PROPUESTA DE DICTAMEN TÉCNICO

SOLICITUD DE MODIFICACIÓN DEL CONDICIONADO DE LA RESOLUCIÓN DE 12 DE MAYO DE 2005 POR LA QUE SE AUTORIZA LA AMPLIACIÓN DE LAS CONDICIONES DE UTILIZACIÓN DEL EDIFICIO DE ALMACENAMIENTO DE MATERIAL USADO (EAMU) DE CN SANTA MARÍA DE GAROÑA

Solicitud de modificación del condicionado de la resolución de 12 de mayo de 2005 por la que se autoriza la ampliación de las condiciones de utilización del edificio de almacenamiento de material usado (EAMU) de CN Santa María de Garoña, para permitir continuar el proceso de reacondicionamiento de los bidones de "Microcel" ante la apertura de la puerta del EAMU.

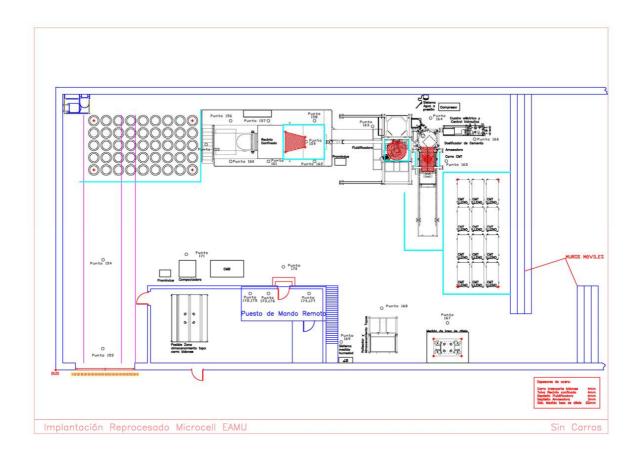
Este diseño de confinamiento del proceso de reacondicionamiento de los bidones (figura adjunta), que se considera optimizado en relación con el inicial, evita que pueda existir residuo radiactivo en contacto con la atmósfera del EAMU, lo que junto con la depresión de la atmósfera del EAMU, con respecto al exterior del edificio permite considerar que no es necesario parar el proceso de reacondicionamiento ante la apertura de la puerta de acceso al EAMU desde el exterior.
